**SUPERVISOR DEL CONTRATO N° PAF-ATF-N-676 DE 2021.
SUBDIRECCIÓN DE PROGRAMAS
VICEMINISTERIO DE AGUA Y SANEAMIENTO BÁSICO**

FORMATO: INFORME DE COMISIÓN O AUTORIZACIÓN DE DESPLAZAMIENTO Y PERMANENCIA	Versión: 5.0
	PROCESO: GESTIÓN DE RECURSOS FÍSICOS	Fecha: 24/08/2020
		Código: GRF-F-22

Efectuar asistencia técnica para el seguimiento de obras en ejecución del Programa de Conexiones Intradomiciliarias en los municipios de Astrea (Cesar) y Sabanas de San Ángel (Magdalena).

Código: 234. Construcción de caseta tipo 1 con sus respectivas conexiones intradomiciliarias de acueducto y alcantarillado y construcción de lavadero incluye muretes. Se recomienda eliminar punto existente.

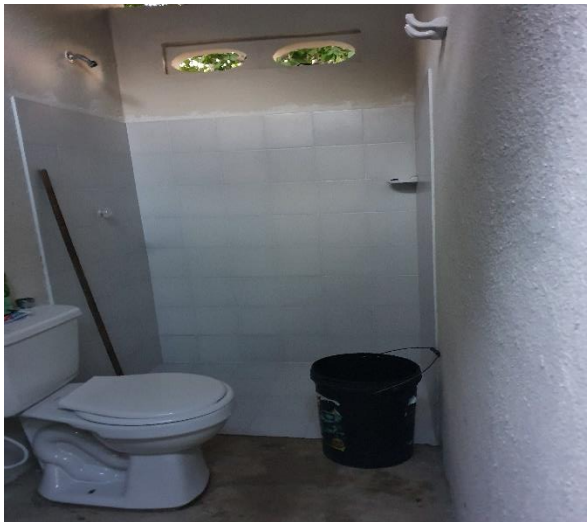
Fecha: 18/02/2021. Construcción caseta tipo 1.	Fecha: 18/02/2021. Construcción de lavadero incluye muretes

Fecha: 18/02/2021. OBSERVACIÓN: Eliminar punto existente.
